ENQUETE PUBLIQUE

la Révision du POS valant PLU

sur la commune de Saint-Suliac

OBSERVATIONS DU PUBLIC

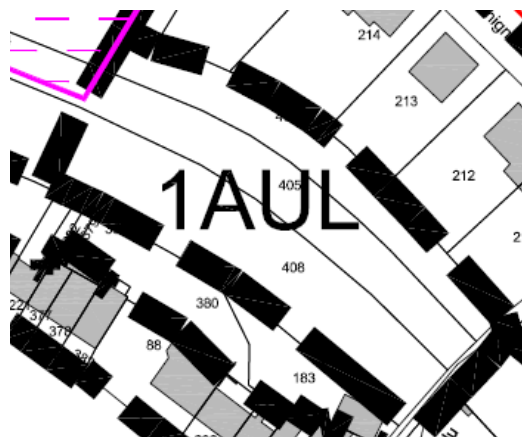
A la page 114 de la partie 2 du rapport de présentation, dans la présentation des OAP, la légende des pointillés est à préciser: «*liaison douce piétons-cycles existantes* » ou «*chemin piéton existant* ».

Le cas échéant, des couleurs distinctes pourraient être utilement employées dans les documents du rapport de présentation et dans les OAP pour distinguer les liaisons douces piétons-cycles existantes des

chemins piétons existants. Cette distinction participerait à l'enjeu mis en exergue de préserver les parcours pédestres et d'en assurer leur sécurité.

Toutes ces raisons conduisent Monsieur et Madame DEPASSE à demander une modification du projet arrêté en distinguant les liaisons douces piétons-cycles existantes des chemins piétons existants dans les différents documents du projet (rapport de présentation et OAP) et en supprimant la mention « *d'un réseau routier de desserte local* » à la page 242 de la partie 1 du rapport de présentation et la mention de chemin de randonnée inscrit au PDIPR (intérêt local) à la page 244.

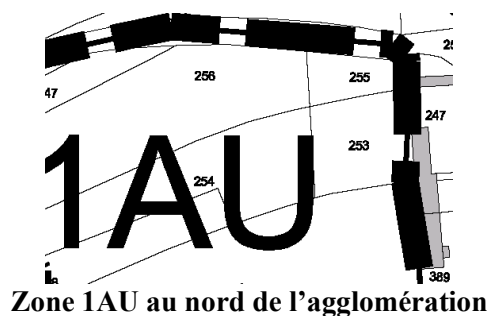
L'ADICEE constate que le PLU ne respecte pas les dispositions du SCoT et ne retient pas ce secteur Sud- Est du bourg en espace remarquable sans justifier ce choix, alors que les perspectives du bourg depuis le Mont-Garreau sont de très grande qualité.

Après examen attentif du site et en considérant l'impact de ces extensions depuis le Mont-Garreau, l'ADICEE considère que le projet d'extension ne respecte pas les dispositions du SCoT en vigueur dans la mesure où :

L'espace agricole de la partie Est n'est pas préservé ;

Le projet ne constitue pas une bonne inscription dans le tissu urbain existant.

Que la commune de SAINT-SULIAC réduise très sensiblement les zones d'extension urbaine en supprimant la zone 2AU et en réduisant la partie Est de la zone 1AU. Ces secteurs seront reclassés en zone « A ».

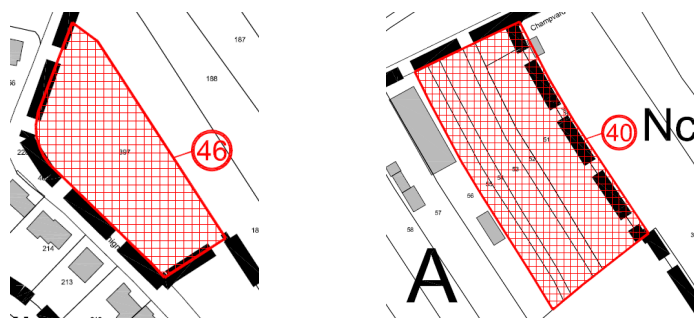
M Briand demande si officiellement la zone de mouillage n'est pas limitée à la partie au nord de la cale de l'école de voile dans le règlement du port ?

L'extension de la zone de mouillage est-elle souhaitable ?

Le parking accueillant les bateaux l'hiver est déjà à la limite de la saturation.

Les accès nautiques de l'école de voile se retrouveraient entièrement en zone de mouillage et le paysage au pied du Mont Garot serait particulièrement impacté.

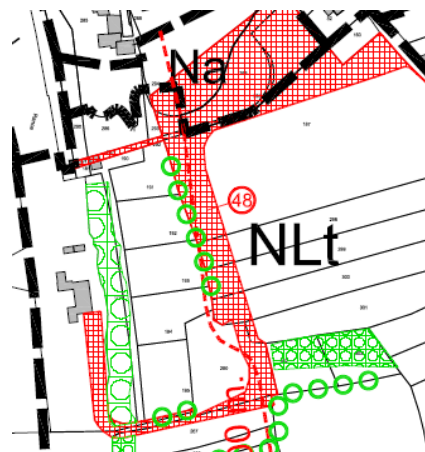
Mme Quentin est propriétaire de la parcelle AG 395 le long de la rue des Guettes. L'ER 44 empiète sur son terrain et en particulier sur un cabanon en bout de parcelle. Ce cabanon est en mauvais état et Mme Quentin souhaite le reconstruire en « dur ». Pour cela il faut un permis de construire qui sera refusé compte tenu de l'ER 44.

Hors M Bianco (Maire) et M Lebellour (adjoint au Maire) ont dit à Mme Quentin que le projet d'élargissement de la route n'était plus d'actualité. Donc l'ER 44 n'aurait plus lieu d'être.

Mme Quentin demande la suppression de l'ER 44.
